## 改善箇所説明図

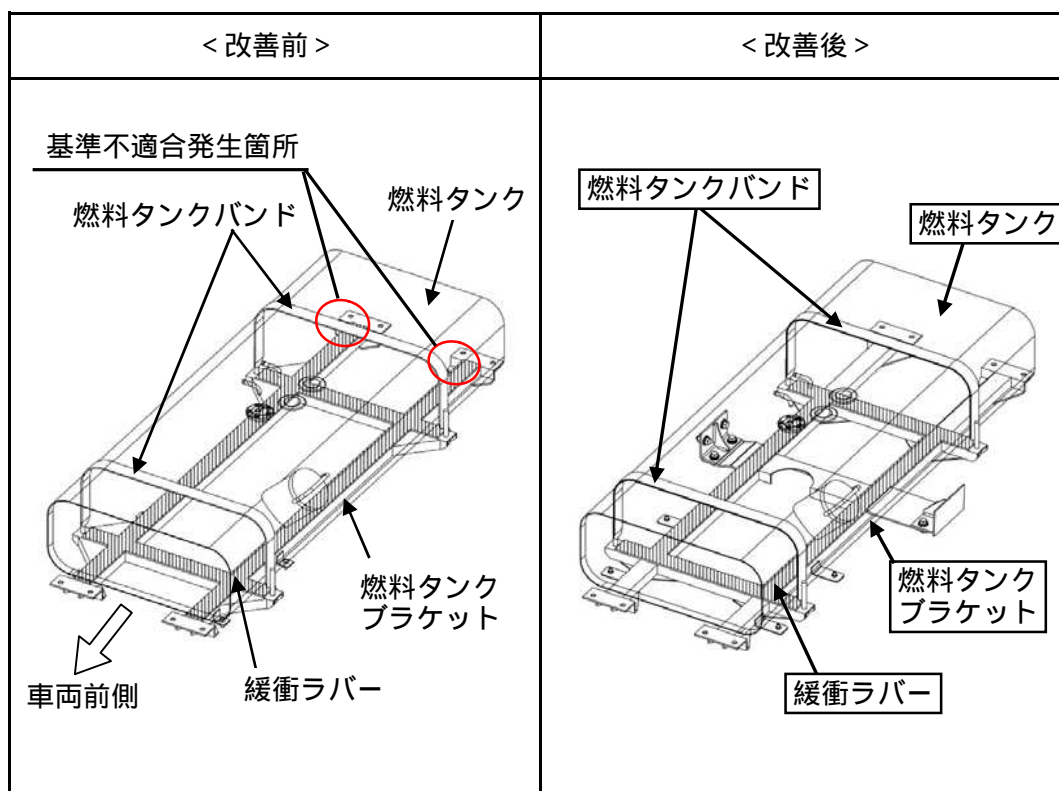
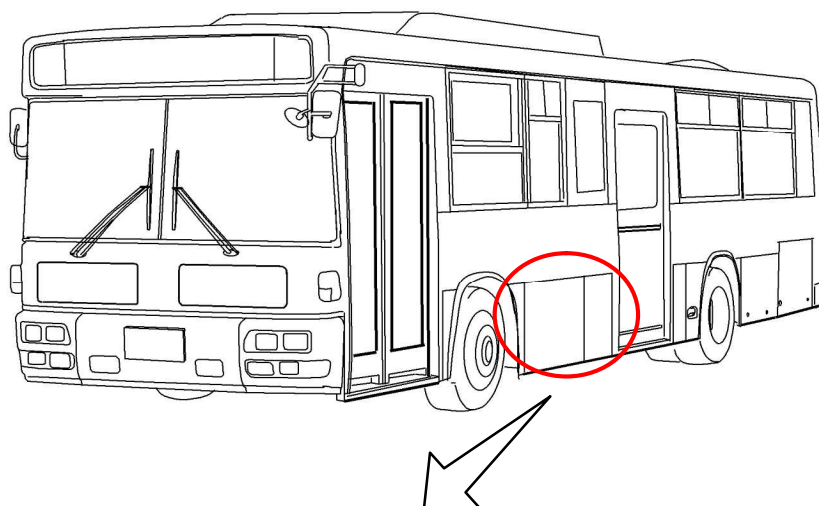
路線バスの燃料タンクにおいて、燃料タンクの緩衝ラバーの形状が不適切なため、燃料タンクバンドを締め付けると、燃料タンクの端部に過大な応力が発生することがある。そのため、そのままの状態で使用を続けると、車両走行時の振動等により燃料タンクに亀裂が入り、最悪の場合、燃料が漏れるおそれがある。

全車両、緩衝ラバーと燃料タンクブラケットを対策品に交換するとともに、燃料タンクと燃料タンクバンドを新品に交換する。

識別：運転者席左側ドア開口部のシリアルナンバープレート付近に白色シールを貼付する。
